Bárðardalsvegur vestri (842-01)

Hringvegur (1-q6) – Öxará

Svör Vegagerðarinnar við athugasemdum og umsögnum vegna könnunar á matsskyldu framkvæmdarinnar

nóvember 2024

Skjáskot úr [vefsjá](#) vegna endurskoðunar Aðalskipulags Þingeyjarsveitar (Alta ráðgjöf, sótt 25.08.2023). Dökkgræni liturinn táknar eldhraun.

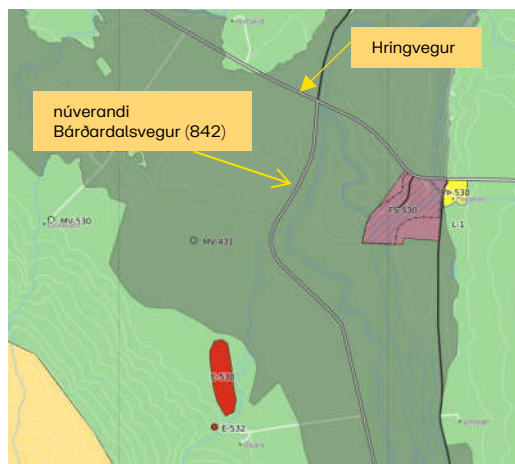
- *Umhverfisstofnun leggur áherslu á að fjallað verði nánar um hraunið og það komi fram hvaða leiðir verði farnar til þess að forðast rask á því sbr. 61. gr. náttúruverndarlaga. Umhverfisstofnun bendir á að ef framkvæmdin gerir ráð fyrir röskun á hrauni þurfi að rökstyðja þá ákvörðun og gera grein fyrir öðrum kostum sem skoðaðir hafa verið sem mögulegir valkostir við útfærslu framkvæmdarinnar og ástæðum fyrir því að þeir urðu ekki fyrir valinu...*
- *Umhverfisstofnun bendir á að nauðsynlegt er að finna leiðir við framkvæmdina sem raska sem minnst óröskuðum hraunum. Skoða ætti aðra valkosti þar sem hrauni sé ekki raskað til að ná markmiðum verkefnisins.*

Þar sem núverandi vegur liggur um miðbik hraunsins á fyrirhuguðu framkvæmdasvæði er ekki hægt að komast hjá því að raska hrauni (sjá þemakort úr endurskoðuðu Aðalskipulagi Þingeyjarsveitar þar sem dökkgrænn litur táknar afmörkun Bárðardalshrauns), hvorki með endurbyggingu núverandi vegar, né með nýbyggingu.
